Doc No. 18-180-I-316 Rev. 0

使用済燃料貯蔵施設に係る特定容器等の設計の型式証明申請（TK-26型）

2021年4月28日の面談時質問に対する回答
（構造設計関連）

図 16-1 貯蔵中（地震時）に下部トラニオンに作用する荷重

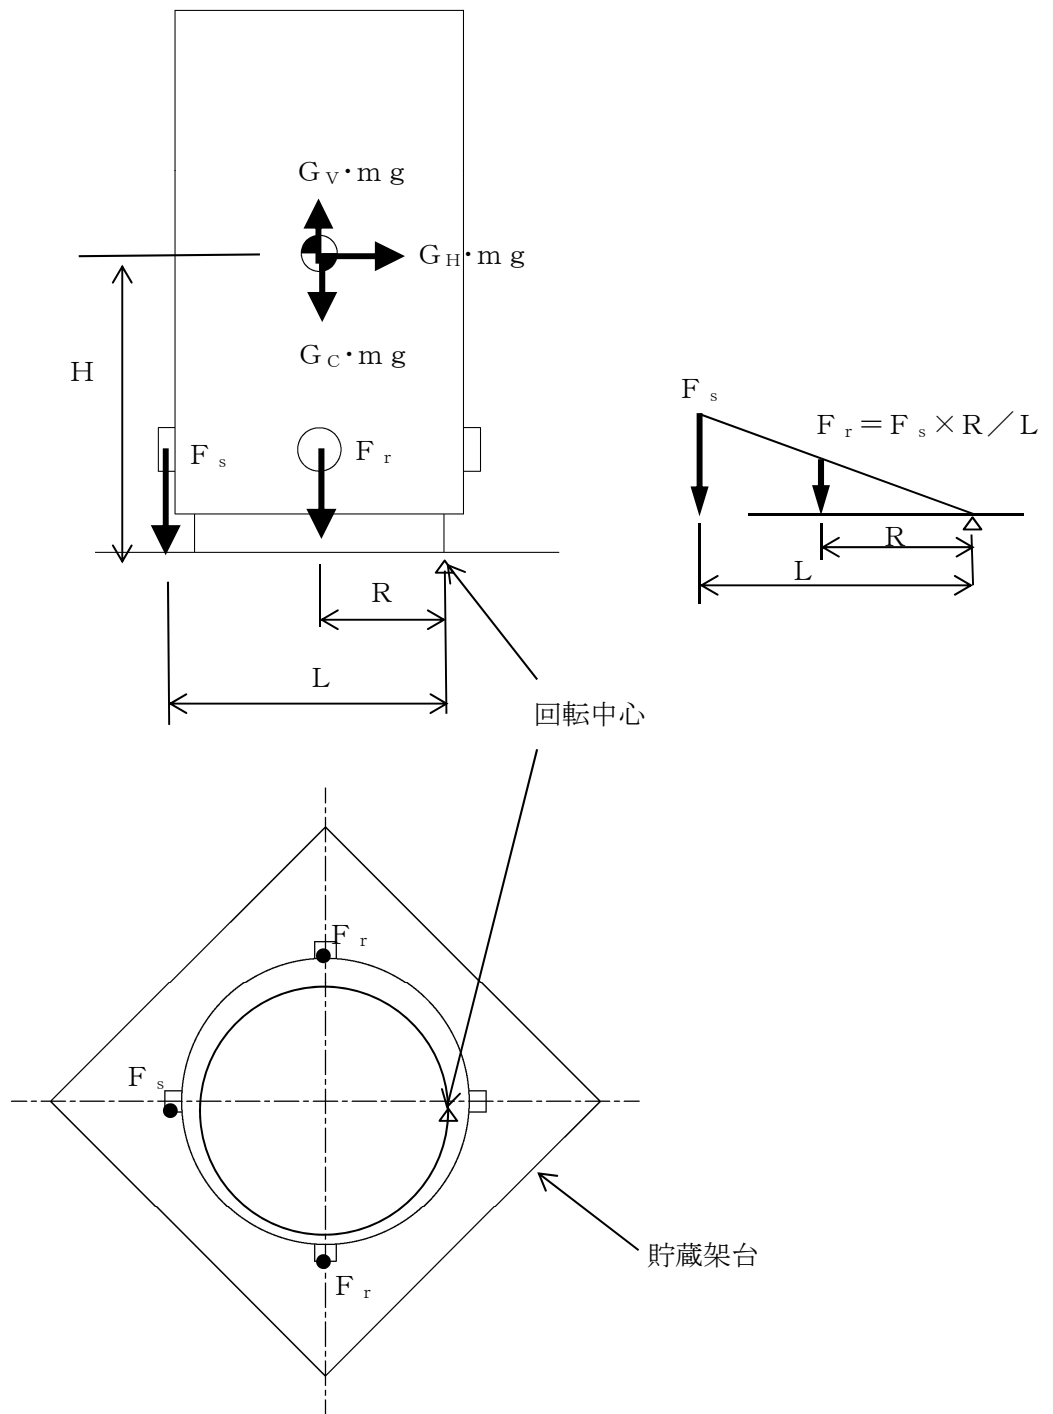
番号	ページ	対象	コメント内容
16	別 3-11	補足説明資料 1-6	下部トラニオンにおける荷重を示す矢印の位置が一番端でないが、そこで良い理由を説明すること。

補足説明資料 1-6 別紙 3 に示すトラニオンの構造強度評価では、荷重作用点は想定した固縛装置の部材幅の中央に位置すると設定して、貯蔵中（地震時）における下部トラニオンの評価を実施している。

仮に、荷重作用点が評価上最も厳しくなる位置に設定した場合でも評価基準を満足することを確認している。以下にその場合の応力評価を示すとともに、本条件の方が保守的であることから、本評価結果に基づいて補正申請を行う。また、上部トラニオンの荷重作用点についても同様に修正する。

地震時に下部トラニオンに作用する荷重関係を図 16-1 に示す。回転中心まわりの回転モーメントのつり合いより、下部トラニオンに作用する地震荷重は、次式で求められる。
